ECR No. : ECR26061701

ECN No. : ECN26062401

产品名称	tolt 模具		盖章: 
型号	TOLT-16L		
变更日期	☐ 暂时变更 (YYYY/MM/DD) From / / To / / ☒ 永久变更(从提出变更之日起至下次变更之日止) From 2026 / 06 / 24		
导入形式	☒ 下批次变更 _____ ☐ 在制品变更 _____ ☐ 追溯库存品 _____ ☐ 出货品召回 _____ ☐ 特殊需求 _____ ☐ 其它 Other _____		
变更类型	☐ 主要生产材料变更		
	☐ 新生产地点/位置/加工厂承认		
	☐ 制程新增/变更		
	☐ 设备型号新增		
	☒ 产品外观尺寸变更		
	☐ 包装方法或包装材料变更 ☐ 其它工程变更 请说明: _____		
变更影响	有: ☒ 文件 _____ ☐ 丝印 _____ ☐ 产品参数 _____ ☐ 其他 _____ 无: ☐		
变更理由	增加 12 寸晶圆, 提高生产效率, 满足客户需求。		
变更级别	☐ 属 LEVEL1 变更 ☒ 属 LEVEL2 变更 ☐ 属 LEVEL3 变更		
变更前: 旧模具 TOLT-16L pod, (1-7 脚均为 S 极), 查看第 2 页。		变更后: 新增新模具 TOLT-16L pod, (1-7 脚均为 S 极), 新旧模具同时用, 查看第 3 页。	
变更前库存状态	良品: 数量 <u>10k</u> 处理方式: ☐ 报废 ☒ 继续销售 负责部门: <u>仓库部</u>		
	待检品: 数量 <u>0</u> 处理方式: ☐ 报废 ☐ 检验为良品继续销售 负责部门: <u>品质部</u>		
填表人/日期: 杨荣庆		批准/日期: 杨荣锋	
附件	_____ 如第二三页 _____ 共 <u>1</u> 页		
分发部门: ☒ 研发部 ☒ 品质部 ☒ 业务部 ☒ 采购部 ☒ 仓库部 ☒ FAE 部 ☐ 人事部 ☒ 财务部

旧模具 pod

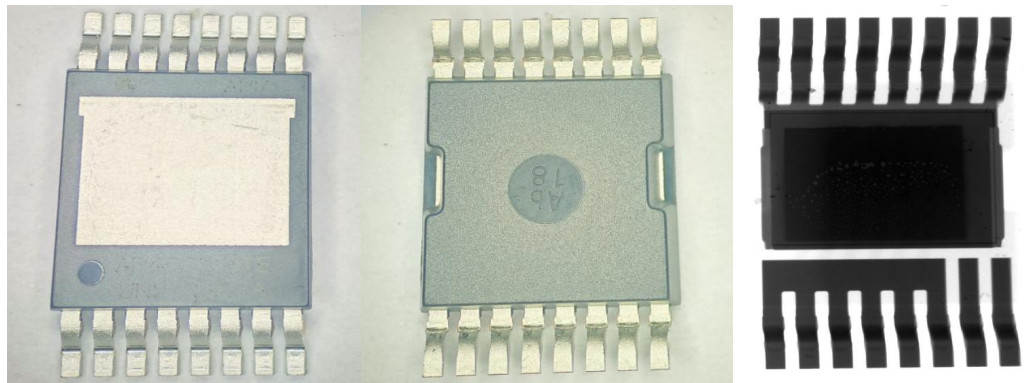
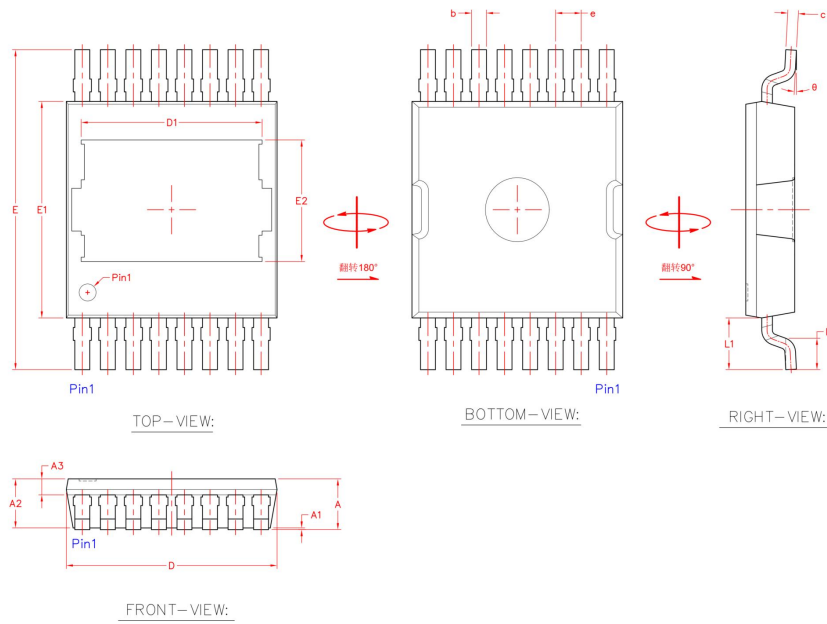
Symbol	Dimensions In Millimeters		
	min.	typ.	max.
A	2.20	2.30	2.40
A1	1.00	1.04	1.08
A2	0.01	0.08	0.16
A3	1.50REF		
b	0.70	0.75	0.80
b1	0.68	0.70	0.75
c	0.45	0.50	0.55
E3	14.80	15.00	15.20
E1	10.00	10.10	10.50
E2	2.60	2.80	3.00
E4	5.77REF		
D	9.50	9.90	10.5
D1	9.46REF		
D3	9.25REF		
D2	9.70REF		
e	1.18	1.20	1.22
H	5.00	5.20	5.50
H1	4.40	4.60	4.80
L	2.40	2.45	2.50
P	2.80	3.00	3.20
θ1	7°		9°
θ2	7°		9°

新模具 pod

SYMBOL	MILLIMETER		
	MIN	NOM	MAX
A	2.31	2.38	2.45
A1	0.01	0.08	0.15
A2	2.25	2.30	2.35
A3	0.70	0.75	0.80
b	0.65	0.70	0.75
c	0.45	0.50	0.55
D	9.85	9.90	9.95
D1	8.45	8.50	8.55
E	14.80	15.00	15.20
E1	10.10	10.15	10.20
E2	5.65	5.70	5.75
e	1.20BSC		
L	1.40	1.50	1.60
L1	2.43BSC		
θ	0°	3°	6°
